Roto NT / NX

Wymiana zasuwnic 794636, 794640, 788618

PI_19-2513

Wymiana zasuwnic 794636, 794640, 788618

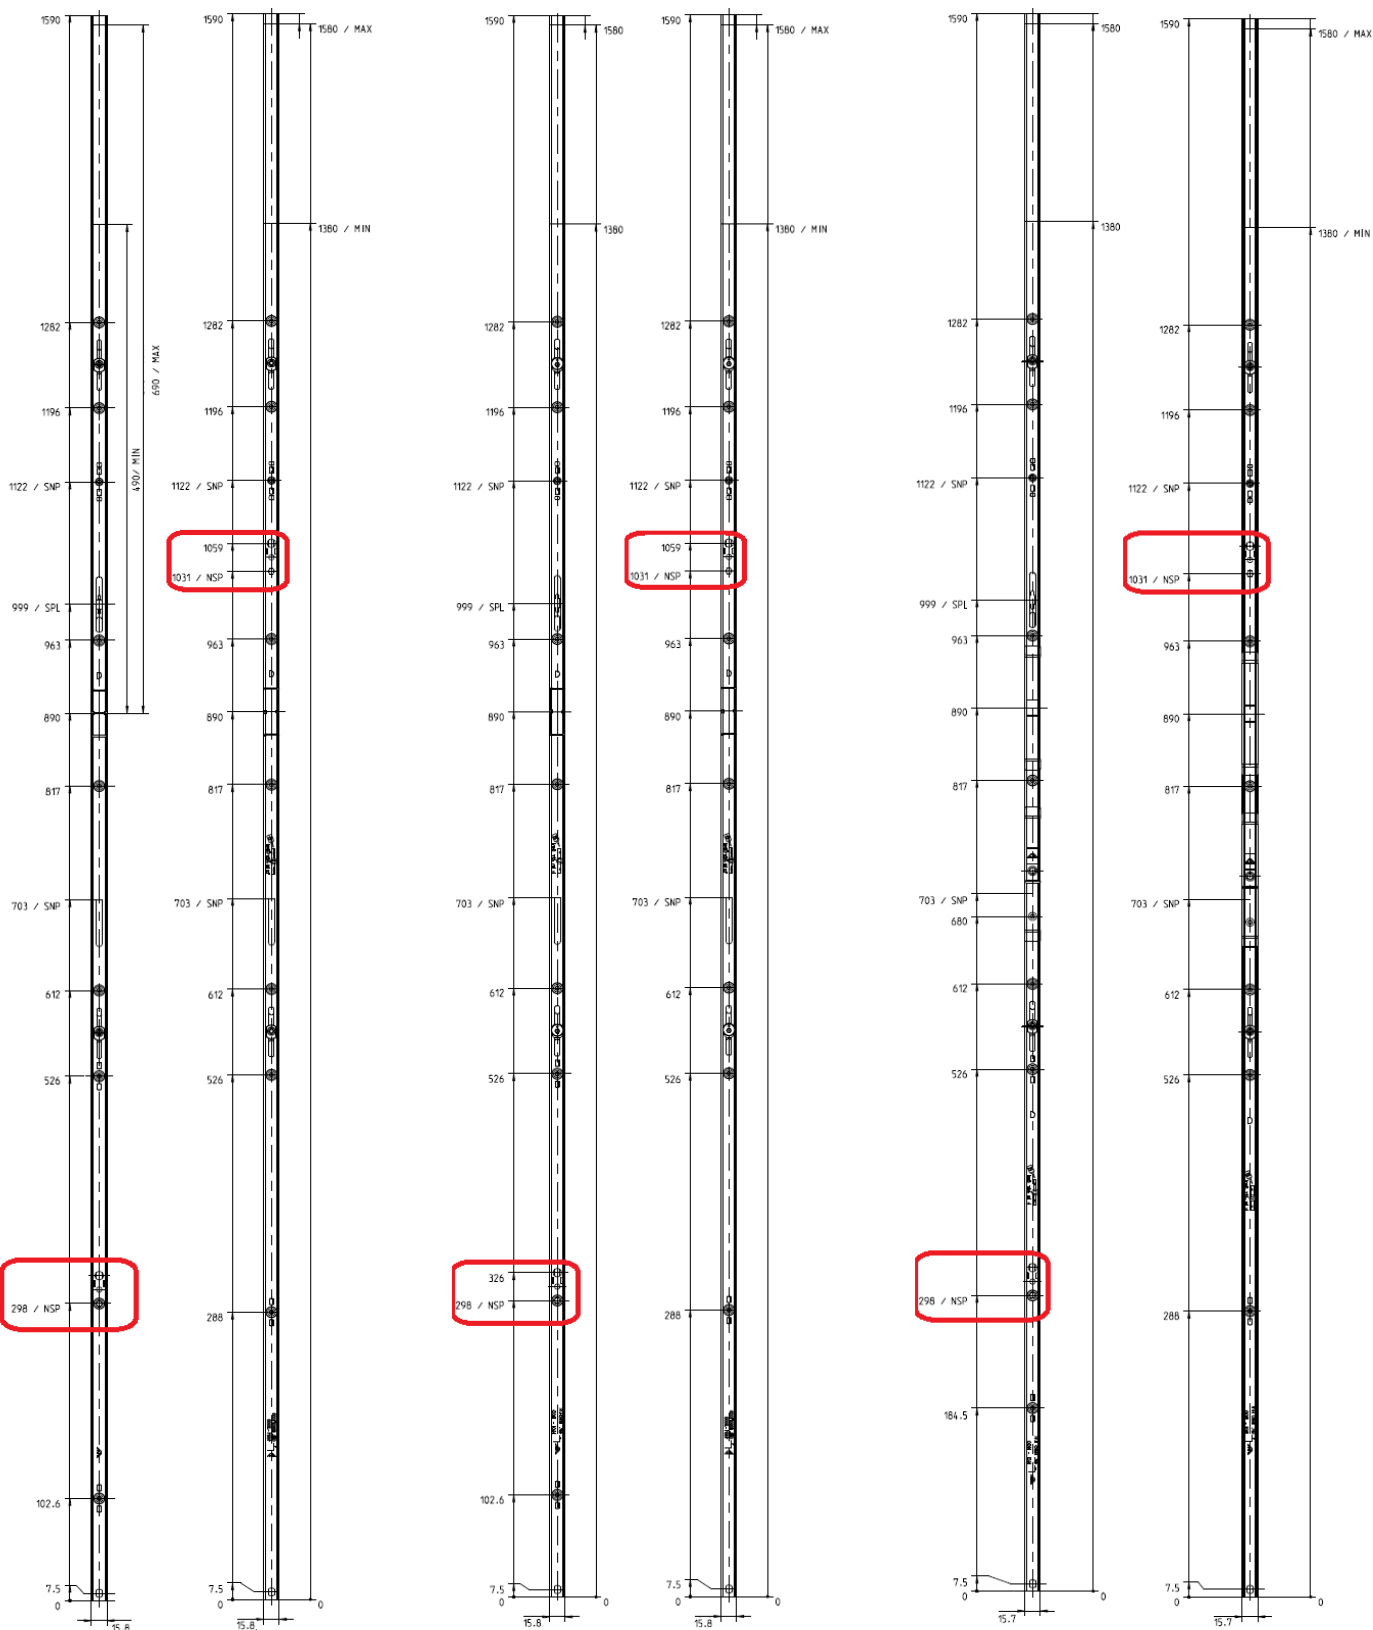
Wycofane zostają zasuwnice 794636, 794640, 788618, a w ich miejsce wprowadzane są nowe – zgodnie z tabelą obok. Wymiana podyktowana jest ujednocnieniem wysokości NSP (blokada błędnego położenia klamki) w zasuwnicach KSR w Roto NX. Wysokość gniazda NSP w nowych zasuwnicach wynosić będzie 1121 mm dla zakresu stosowania 1601-1800 mm.

SAP 794636 → SAP 838345
P1_19-2513

SAP 794640 → SAP 838324

[SAP 788618 → SAP 788308
Data ostatniej edycji: 2019-05-06

■ wycofywana zasuwница 794636 miała zakres stosowania FFH 1601-1800, w jej miejsce należy stosować zasuwnicę 838345, zakres stosowania nie ulega zmianie. Zmianie ulega położenie gniazda do NSP, w nowej zasuwnicy nie ma wycięcia pod zaczep do wielostopniowej mikrowentylacji.

■ wycofywana zasuwница 794640 miała zakres stosowania FFH 1601-1800, w jej miejsce należy stosować zasuwnicę 838324, zakres stosowania nie ulega zmianie. Zmianie ulega położenie gniazda do NSP, w nowej zasuwnicy nie ma wycięcia pod zaczep do wielostopniowej mikrowentylacji.

■ wycofywana zasuwница 788618 miała zakres stosowania FFH 1601-1800, w jej miejsce należy stosować zasuwnicę 788308, zakres stosowania nie ulega zmianie. Zmianie ulega położenie gniazda do NSP, w nowej zasuwnicy nie ma wycięcia pod zaczep do wielostopniowej mikrowentylacji.
